# 東京大学原子炉の廃止措置計画変更概要について

令和2年10月28日

東京大学大学院工学系研究科原子力専攻

## 廃止措置計画の記載事項変更概要

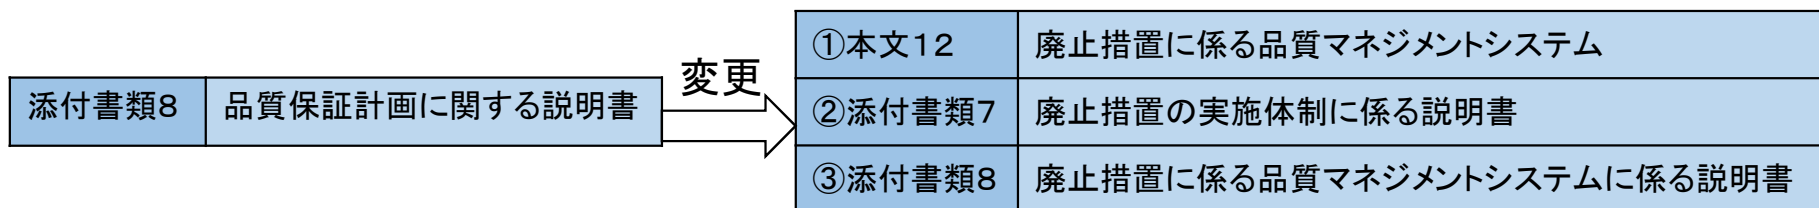
変更前の添付書類5では、

- ・機能(性能)維持設備
- ・性能維持期間
- ・性能維持設備の定期自主検査一覧
- ・廃止措置期間に移行する前に各設備・機器の設備・除染を要しない説明
- ・設備の性能を維持していくにあたっての安全対策

について記載している。

このうち性能維持設備については本文6.に、性能維持期間については本文7.に章立て変更したことにより、変更後の添付書類5では、これらを除く記載内容となっている。

図7.1 原子炉施設に係る管理組織体制

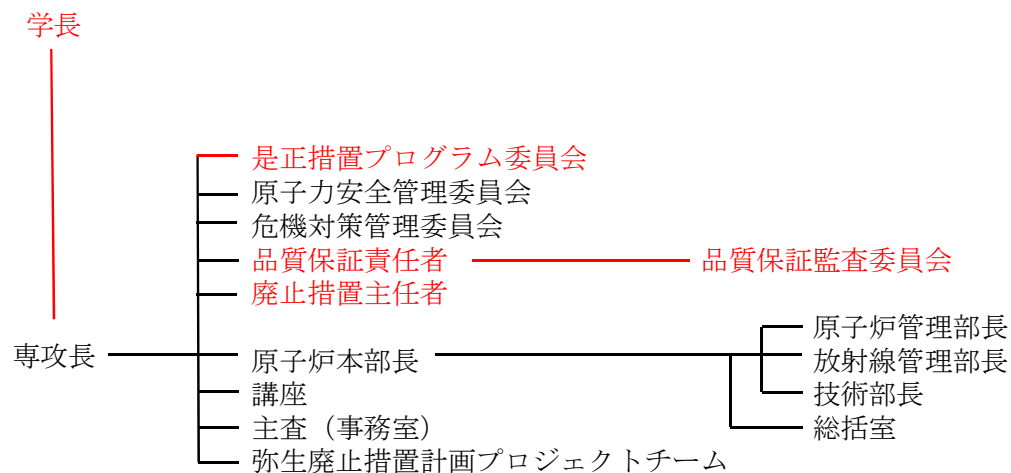
変更前の「添付書類7.廃止措置の実施体制に関する説明書」には、「原子炉施設に係る管理組織体制」が表として記載されている。今回の変更において、トップマネジメントを担う原子炉設置者としての学長の立ち位置について追記している。

また、不適合の有無を判断し、処置の必要性評価並びに処置の有効性確認を定期的に行う場として、「是正措置プログラム委員会」についても明示している。

廃止措置期間中における品質マネジメント活動は、添付書類8に示す体制のもと、廃止措置における安全の重要性に応じた管理を実施する。また、廃止措置の品質マネジメント活動のうちの継続的な改善として、図7.1に示す是正措置プログラム委員会において、不適合の有無を判断し、処置の必要性評価及び計画並びに処置の有効性確認を定期的に行う。
